Изх. № 26-00-307 / 19.03 2019 г.

**РАЗЯСНЕНИЯ ПО УСЛОВИЯТА НА
ОБЩЕСТВЕНА ПОРЪЧКА С ПРЕДМЕТ:**

„Закриване и рекултивация на депо за твърди битови отпадъци (ТБО) на община Свищов, м. Ненова шатра“, обявена с №00753-2019-0005 в регистъра на обществените поръчки.

Детайл А

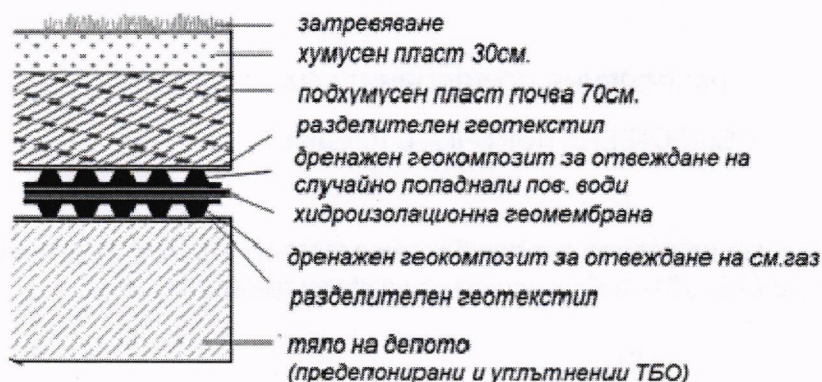
„В количествената сметка, част Д.1 Горен изолационен екран“ позиция № 1 и позиция № 4 „Полагане на геотекстил разделителен 110 g/m^2 100/5 м“ липсват в проекта. Трябва ли тези дейности да бъдат остойностявани и съответно изпълнявани? Ако е така, моля да поясните между кои пластове трябва да се положат двата геотекстила.“

РАЗЯСНЕНИЕ

Разделителен геотекстил се изпълнява: първия слой се полага върху уплътнените и предепонирани отпадъци, като в тялото на депото са изпълнени дренажните лъчи за газов кладенец №1, след което се изпълнява газов дрениращ слой, хидроизолационна мембрана, дренажен геокомпозит за отвеждане на случайно попаднали повърхностни води, разделителен геотекстил, подхумусен почвен слой и хумус.
